立法會CB(2)1129/11-12(01)號文件
LC Paper No. CB(2)1129/11-12(01)

西貢區議會社會服務及健康安全城市委員會很關心區內的無障礙設施，希望方便殘疾人士融入社會。故該委員會與路向四肢傷殘人士協會合辦「西貢區無障礙設施巡查計劃」，目的是檢視區內無障礙設施，並巡查大型公眾建築物及通道設施，並提出具體建議，讓殘疾人士獨立生活和充分參與社區活動，確保他們可以無障礙地進出建築物及使用交通工具，，計劃中我們巡查了以下區域：

西貢健康安全城市
Sai Kung Healthy and Safe City

巡查後匯報及建議一

4. 尚德邨公共交通交匯處

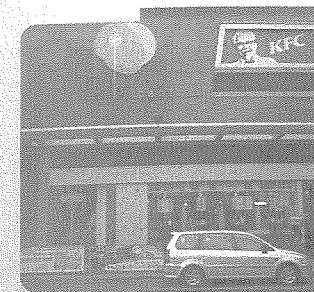
- ✗ 沒有下斜路沿 → 增設下斜路沿

- ✗ 沒有輪椅等候區位置 → 增設輪椅等候區位置

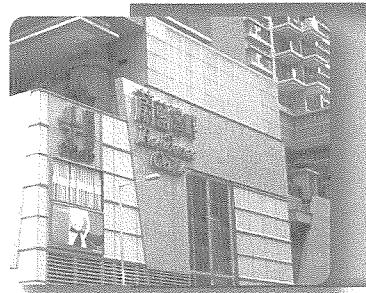
- ✗ 冲水掣設於內側

- ✗ 摺合扶手的長度少於750毫米或放下時

頂部離地少於725或多於750毫米

→ 改裝冲水掣至外側

→ 更換一條長度多於750毫米及放下時頂部離

地介乎725至750毫米的摺合扶手

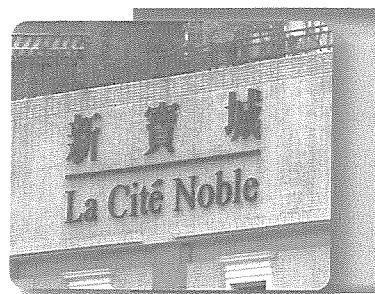
- ✗ 沖水掣設於內側 → 改裝沖水掣至外側
